住 所	大阪市北区中之島3丁目6番16号
申請者名	関西電力株式会社
代表者 の氏名	取締役社長 森本 孝

平成30年4月20日付け関原発第64号をもちまして申請いたしました美浜発電所の発電用原子炉設置変更許可申請書（3号発電用原子炉施設の変更）を下記のとおり一部補正いたします。

美浜発電所の発電用原子炉設置変更許可申請書（3号発電用原子炉施設の変更）を別添のとおり一部補正する。

第 5.28 図(1/2) 基準津波の時刻歴波形

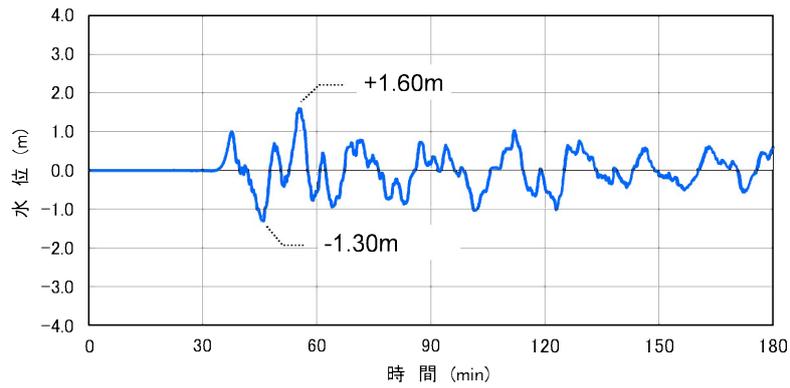
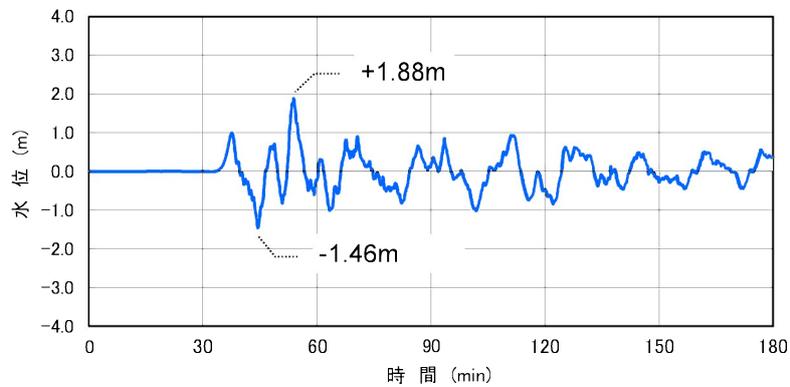
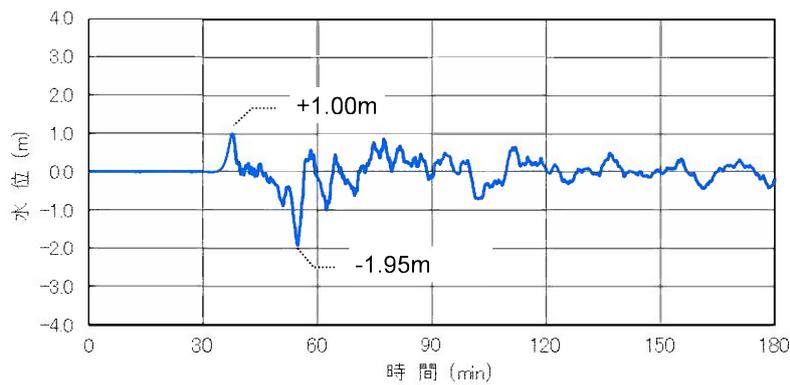
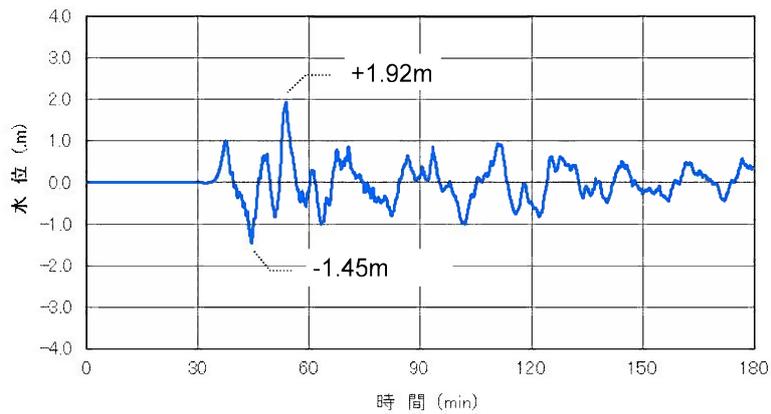
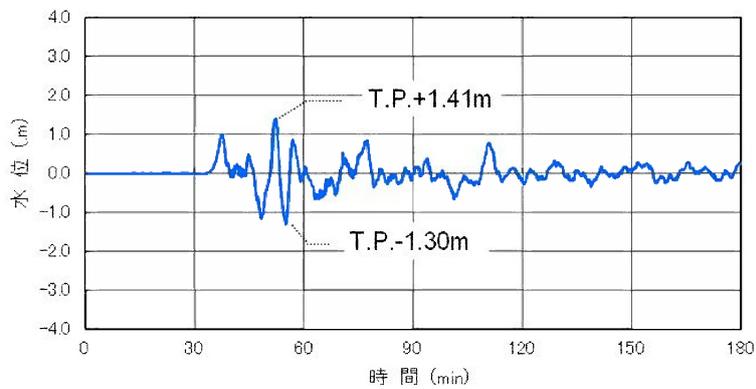
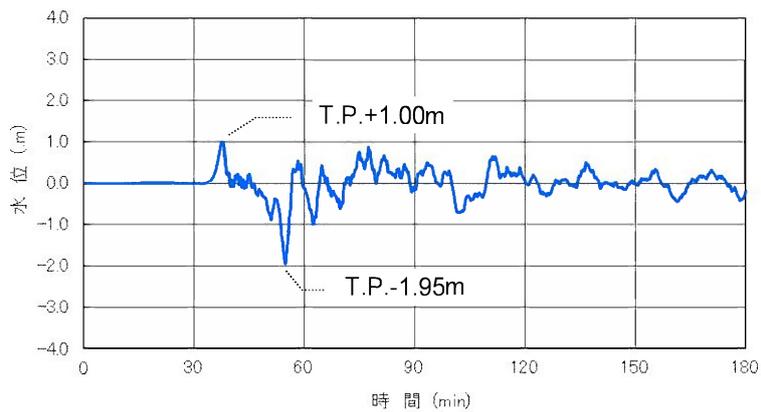
頁	行	補正前	補正後
-90-		(記載変更)	別紙1に変更する。
-92-		第 5.28 図 基準津波の時刻歴波形	別紙2に変更する。
-93-		第 5.29 図 基準津波の時刻歴波形 	(記載の削除)
-94-		第 5.30 図 衝撃荷重曲線	別紙3に変更する。
		第 5.31 図 衝撃荷重の入力面積	別紙3に変更する。
-103-		第 10.2 表 重大事故等対策における操作の成立性 (6/7)	別紙4に変更する。
-104-		第 10.4 表 特定重大事故等対処施設による対応の手順書の概要 (1/11)	別紙5に変更する。
-105- ～		第 10.4 表 特定重大事故等対処施設による対応の手順書の概要 (2/11)	別紙6に変更する。
-106-			
-107-		第 10.4 表 特定重大事故等対処施設による対応の手順書の概要 (3/11)	別紙7に変更する。
-108-		第 10.4 表 特定重大事故等対処施設による対応の手順書の概要 (4/11)	別紙8に変更する。
-109-		第 10.4 表 特定重大事故等対処施設による対応の手順書の概要 (5/11)	別紙9に変更する。
-110-		第 10.4 表 特定重大事故	別紙10に変更する。

申請書図表として、下記図表を追加又は変更する。ただし、第 5.27 図については変更前の図面に同じ。
